Umbau Bahnhofsgebäude
Löhne zum dritten Ort
Bünder Straße 7, 32584 Löhne

Schnitt BB

SN-BB-AV01

c

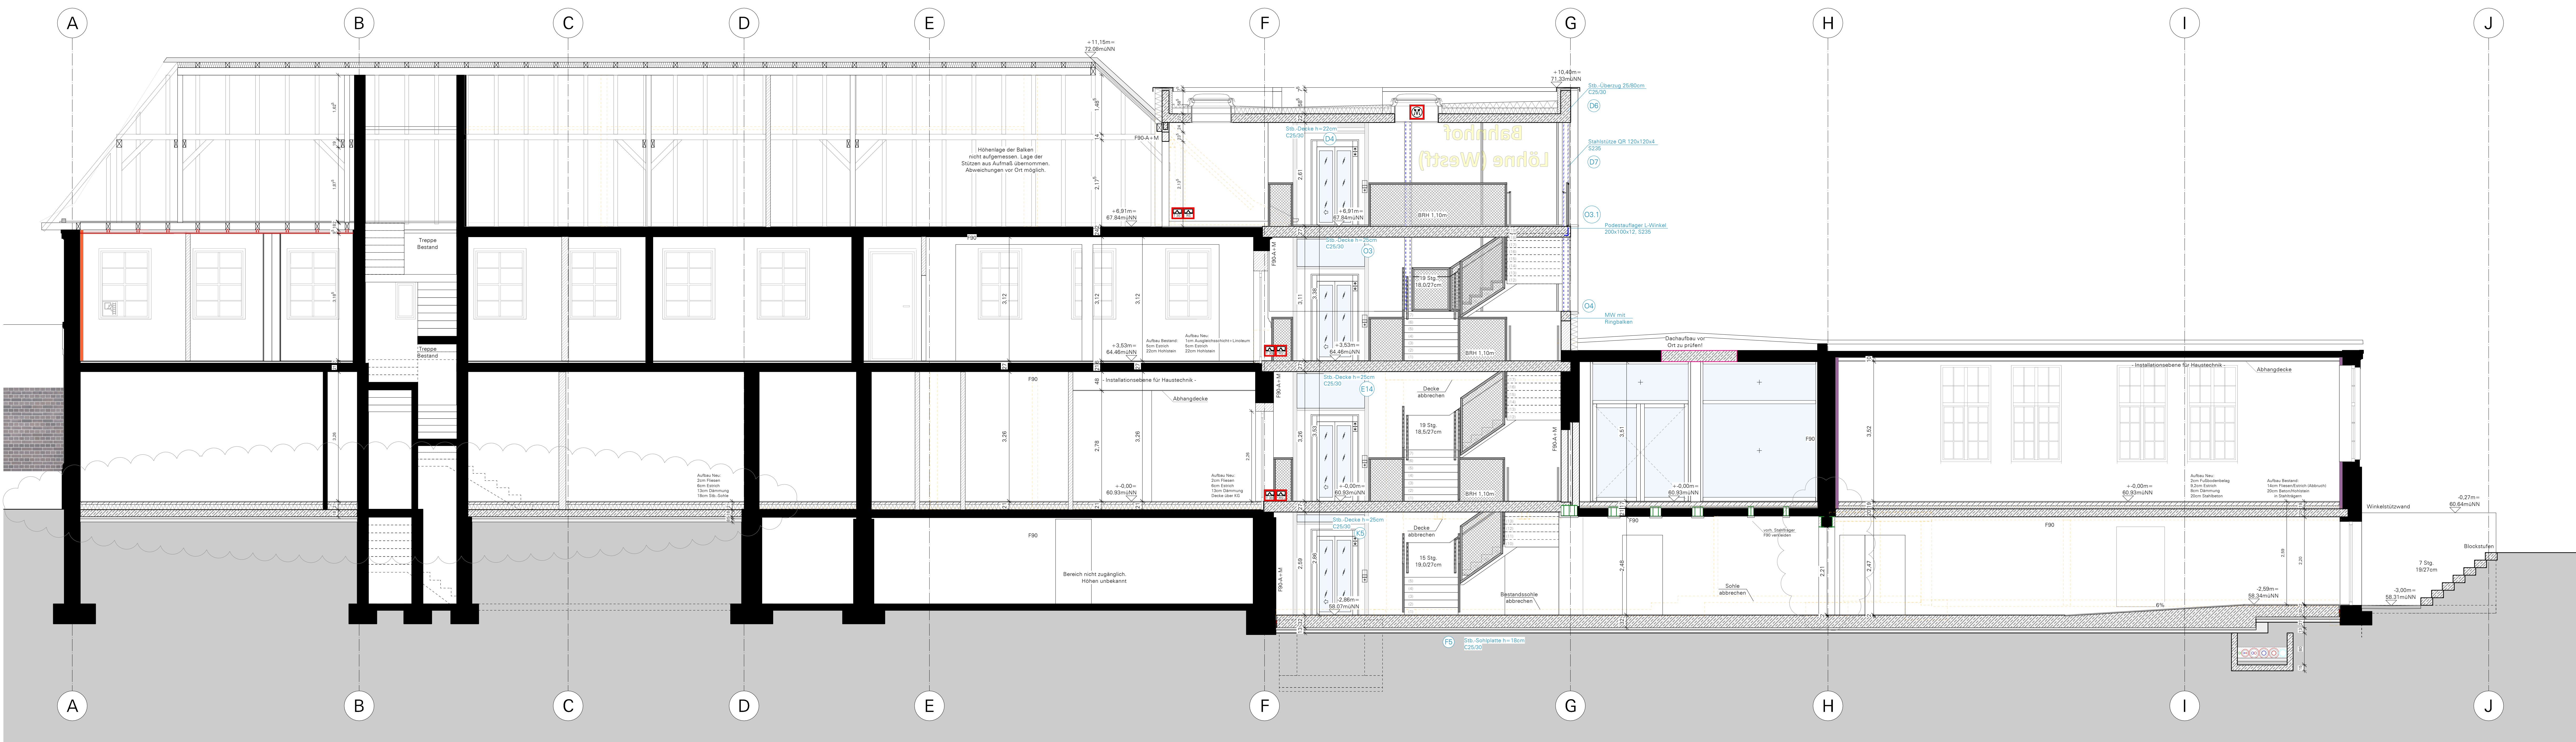
Bearbeiter	Inhalt	Index	Datum
sn	Änderung Brandschutz-Träger: Entfall Promat, ausmauern	a	17.02.2026
sn	Nach Aufmaß Rohbaudecken: Änderung Raumhöhen und OKFF neu (+/- 0.00m = 60.93müNN)	b	29.03.2026
sn	Überarbeiten NN-Höhen nach Änderung OKFF EG Neu, Überarbeiten Treppenplanung, Sohle neu Ostflügel	c	02.07.2026
